SERVICE INFO – INA 0108

Eliminering av oljud i hjälppaggregatdriften

Tillverkare:	Opel
Modeller:	Astra H, Signum, Vectra C, Zafira B
Motor:	Z18XER
Best. nr.:	535 0143 10

Bild 1: Utbyte av fast remskiva mot generatorfrinav

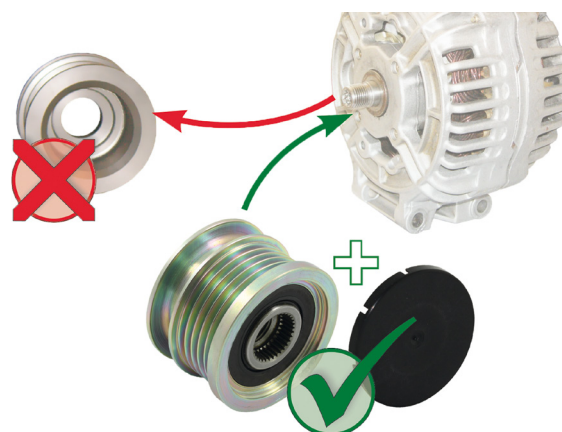
Kraftiga vibrationer hos poly-v remmen hos ovan angivna fordon med fast generatorremskiva, kan leda till intensivt oljud.

Som teknisk lösning marknadsför Schaeffler Automotive Aftermarket ett generatorfrinav till dessa fordon. Detta minskar den dynamiska belastningen i hjälppaggregatdriften och förhindrar på så sätt uppkomsten av buller.

Schaeffler Automotive Aftermarket rekommenderar att den fasta remskivan byts ut mot generatorfrinav 535 0143 10 hos de nämnda fordonen.
